No.	高浜2－特別点検（原子炉容器）－7 rev1
質 問	<p>(添付-2)</p> <p>中間胴に係る非破壊試験（UT）記録が、適切な探傷等により得られた結果であることを示す記録（キャリブレーション、対比試験片、要員の力量、エコーの評価等）を提示すること。</p>
回 答	<p>関連する記録は以下の通りである。</p> <ul style="list-style-type: none"> ・使用した探傷器の性能 JEAC4207-2008に準じて、超音波探傷器の校正を実施している。 超音波探傷器性能試験成績書（添付-1） ・キャリブレーション（感度校正方法）及び対比試験片 超音波探傷試験（UT）記録に感度校正方法および対比試験片の形状を記載している。（添付-2） ・要員の力量 特別点検の非破壊試験（UT）従事者は、JIS Z 2305に基づき認定された UT レベル2以上の要員にて作業を実施している。 なお、認定された要員については、特別点検の作業員名簿にて管理している。（添付-3） 「非破壊検査技術者(NDI)UT-超音波検査」の欄に●の記載がある者が試験員または試験評価員に該当する従事者である。 ・エコーの評価 <ul style="list-style-type: none"> ① 斜角法では距離振幅曲線の20%を超える記録すべきエコー（不連続部エコー、欠陥エコー）は検出されなかった。 ② 垂直法で検出された記録レベルを超えるエコーについてJEAC4207-2008に基づき評価した結果、いずれのエコーも設計・建設規格または溶接規格の判定基準内であり、不連続部エコーと評価している。 これらは斜角法で検出されなかったことから板表面に平行な性状であり、ほぼ板厚中央部付近で検出されていることから通常の圧延工程で発生する偏析部と推定されるため、健全性の観点で問題となるものではない。 <p>容器探傷試験記録及び解析図（添付-4）</p>

No.	高浜2－特別点検（原子炉格納容器）－8 rev3
質 問	<p>(添付2) 非破壊試験 (VT-4) の判定基準「原子炉格納容器の構造健全性または機密性に影響を与える恐れのある塗膜の劣化や腐食」の判断基準又は限界見本を提示すること。</p>
回 答	<p>「高浜1－特別点検（原子炉格納容器）－8 rev3」の回答と同様です。</p> <p style="text-align: right;">以上</p>

No.	高浜2-共通-1 rev.1	事象：共通																																																					
質問	<p>(本冊-共通) 劣化状況評価書の耐震安全性評価において、「表2 高経年化対策上着目すべき経年劣化事象ではない事象に対する耐震安全上考慮する必要の

図1 応力評価フローチャート

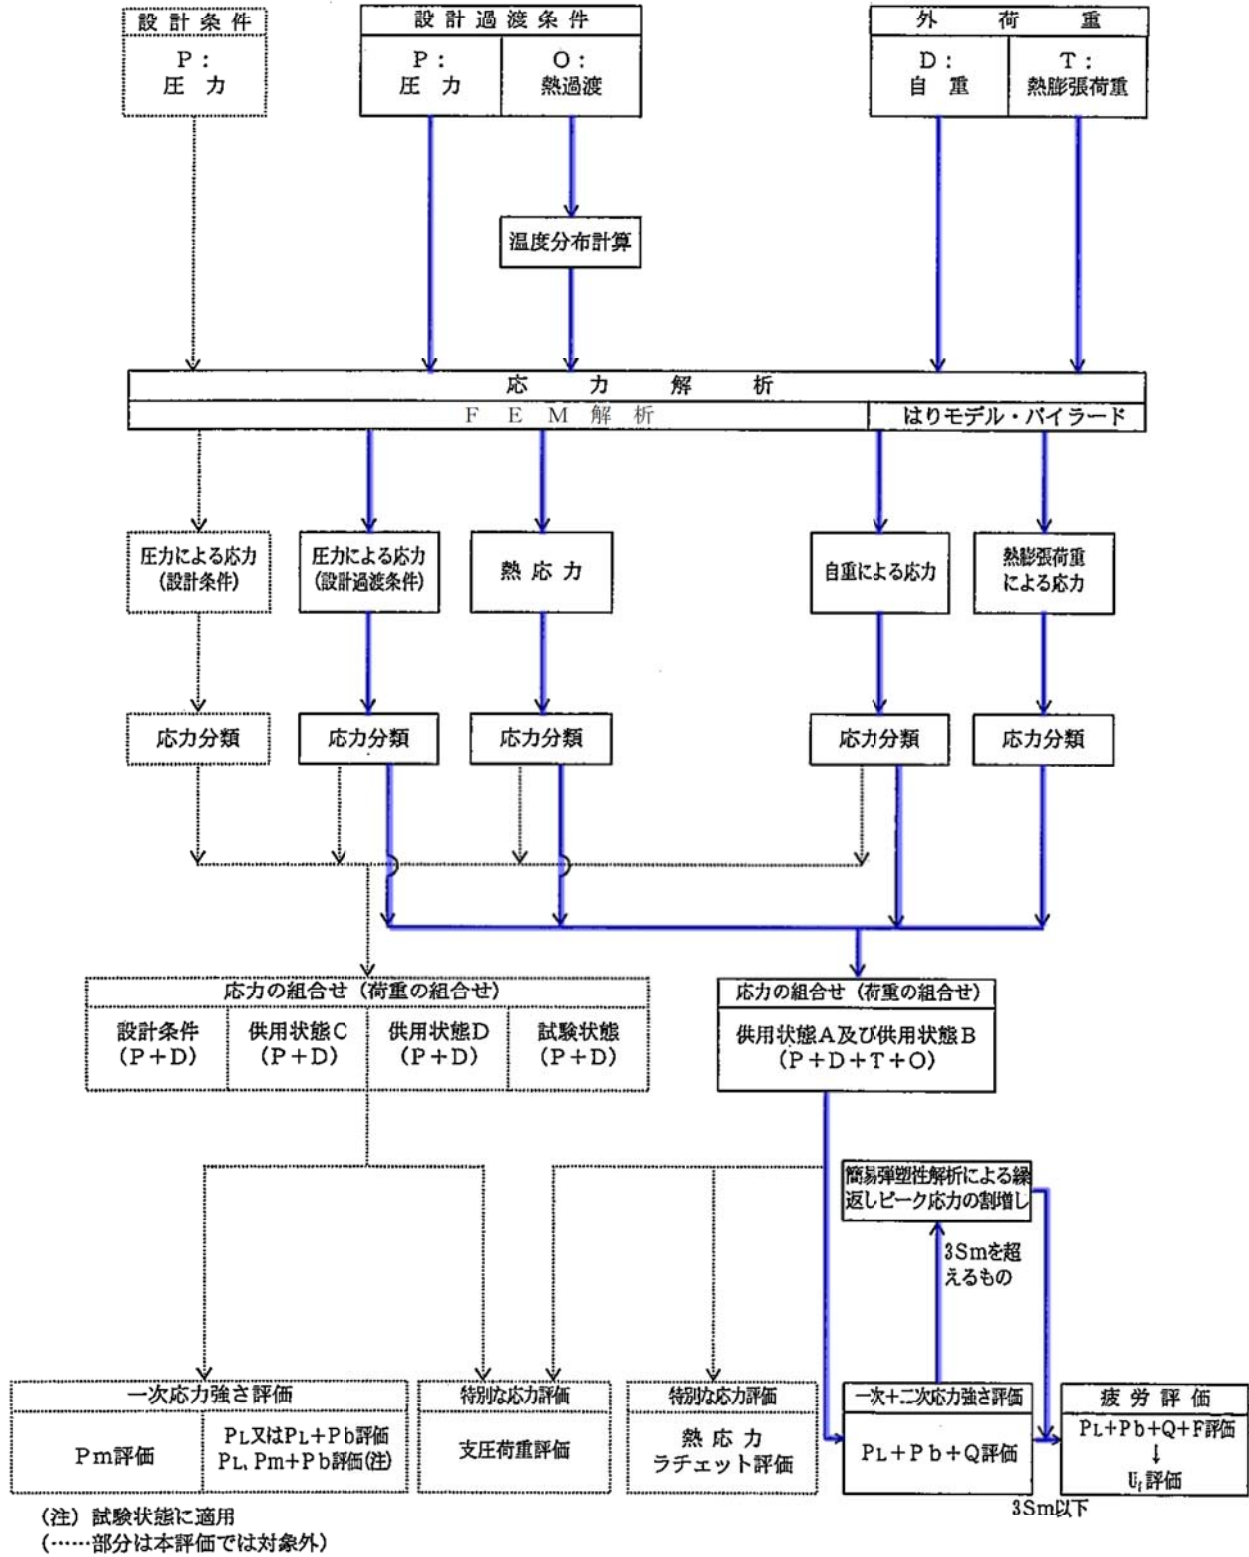
No.	高浜2-低サイクル疲労-18	事象：疲労																					
質 問	<p>(別冊-14機械設備-1重機器サポート-41頁) 加圧器スカート溶接部の疲労累積係数の算出根拠(解析モデル、材料物性、最大評価点の選定、応力分類、Ke係数を含む)を提示すること。</p>																						
回 答	<p>加圧器スカート溶接部の疲労累積係数の算出根拠を添付に示します。</p> <table border="1" data-bbox="344 779 1442 1010"> <thead> <tr> <th data-bbox="344 779 483 920"></th> <th data-bbox="483 779 619 920">応力フロー チャート</th> <th data-bbox="619 779 754 920">荷重の組合 せ</th> <th data-bbox="754 779 890 920">材料物性値</th> <th data-bbox="890 779 1026 920">形状、評価 点及び解析 モデル</th> <th data-bbox="1026 779 1161 920">最大評価点 の選定結果</th> <th data-bbox="1161 779 1297 920">Ke係数</th> <th data-bbox="1297 779 1442 920">環境評価パ ラメータ</th> </tr> </thead> <tbody> <tr> <td data-bbox="344 920 483 1010">スカート 溶接部</td> <td data-bbox="483 920 619 1010">図1</td> <td data-bbox="619 920 754 1010">表1-1</td> <td data-bbox="754 920 890 1010">表1-2</td> <td data-bbox="890 920 1026 1010">図2</td> <td data-bbox="1026 920 1161 1010">表2-1</td> <td data-bbox="1161 920 1297 1010">表2-2</td> <td data-bbox="1297 920 1442 1010">—</td> </tr> </tbody> </table>								応力フロー チャート	荷重の組合 せ	材料物性値	形状、評価 点及び解析 モデル	最大評価点 の選定結果	Ke係数	環境評価パ ラメータ	スカート 溶接部	図1	表1-1	表1-2	図2	表2-1	表2-2	—
	応力フロー チャート	荷重の組合 せ	材料物性値	形状、評価 点及び解析 モデル	最大評価点 の選定結果	Ke係数	環境評価パ ラメータ																
スカート 溶接部	図1	表1-1	表1-2	図2	表2-1	表2-2	—
